MAT.: Solicita pronunciamiento respecto de Estudio de Impacto sobre el Sistema de Transporte Urbano (EISTU) del proyecto "Conjunto Armónico Bellavista 27", comuna de Recoleta.

MAT.: Consolidado de Observaciones al Estudio de Impacto sobre el Sistema de Transporte Urbano (EISTU) del proyecto "Conjunto Armónico Bellavista 27", comuna de Recoleta.

INFORME CONSOLIDADO OBSERVACIONES AL EISTU "CONJUNTO ARMÓNICO  
BELLAVISTA 27" COMUNA DE RECOLETA

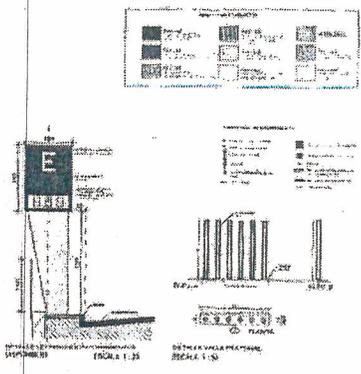
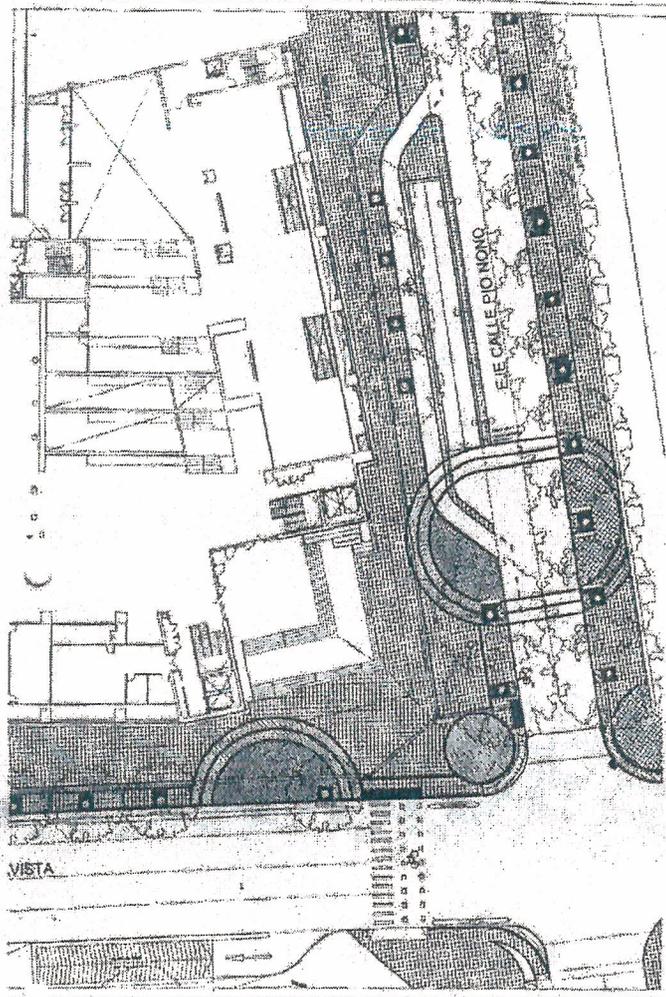
Como es de su conocimiento, nuestra empresa está desarrollando el proyecto Conjunto Armónico Bellavista en calle Bellavista N°7 de la comuna de Recoleta, dentro de las medidas de mitigación solicitadas en el EISTU, se debe instalar señalización informativa respecto de la cantidad de estacionamientos disponibles, con el fin de agilizar el acceso a los estacionamientos subterráneos que considera dicho proyecto, nuestra propuesta es instalar esta señal en calle Pío Nono, a un costado de la rampa de acceso a los estacionamientos, ubicación que se encuentra destacada en plano adjunto. Para lo cual solicitamos su parecer.

1. Verificar el cumplimiento de las normas de construcción de edificaciones de altura y de seguridad contra incendios.  
 2. Verificar el cumplimiento de las normas de construcción de edificaciones de altura y de seguridad contra incendios.

1. El tipo de señal es "Dinámica" y no "Informativa", como se indica en su nota.
2. Se realizó la consulta a SEREMITT por cantidad y aspectos técnicos sobre este tipo de dispositivo, respondiendo esa entidad que son 2 señales y una posible tercera, de cuya determinación esta Dirección de Tránsito está totalmente de acuerdo, por lo tanto, las ubicaciones de las dos señales restantes deberán ser presentadas en planos a escala que sean visibles. Estas deberán estar localizadas en lugares que puedan ser observadas sin interferencia del entorno por lo conductores, las ubicaciones deberán estar localizadas como se indica:

- En acera norte de Bellavista, al oriente de Pio Nono
  - En acera poniente de Pio Nono, al norte de Santa Maria
3. Con respecto a esquema de señal dinámica a instalar en costado de acceso a estacionamientos, presentada, no tenemos observaciones.
